ジャパンマイコンカーラリー2024全国大会

ルールについての Q&A

2023.12.9

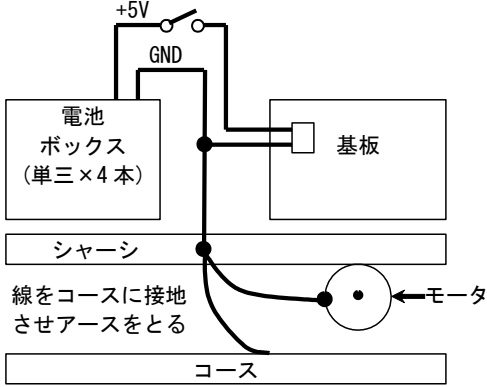
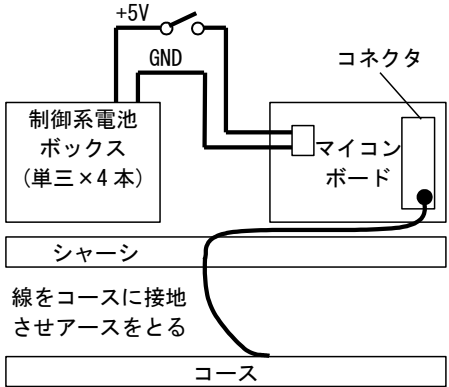
質問	回答
12	「実行委員会承認のモータを使用し、4 個以内とする。」との記述があるが、これは 1 輪につき 4 個以内なのか。ステアリングも含めた全体で 4 個以内なのか。	実行委員会承認のモータは、駆動輪に対して合計 4 個以内です。 駆動部とは、タイヤなどマシンを進ませるための部位を示し、サーボモータやステアリング(操舵)機構は含みません。

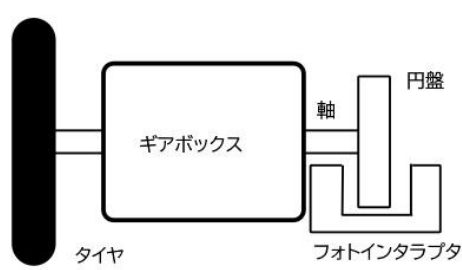
質問	回答
43	ギヤボックスの取り付け時のネジの逃げ加工は、可能か。	Basic Class 同様、可能です。
44	駆動輪以外のシャフトに、六角シャフトを使用することは可能か。	駆動輪以外のシャフトに制限がないため、使用可能です。
45	車体フレームの自作は、可能か。	車体フレーム(カメラ支持部含む)の自作は可能です。 キット付属の亚克力板は高額なため、車体フレームを自作し、安価にすることによって、Camera Class の裾野を広げるため、制限を外しました。
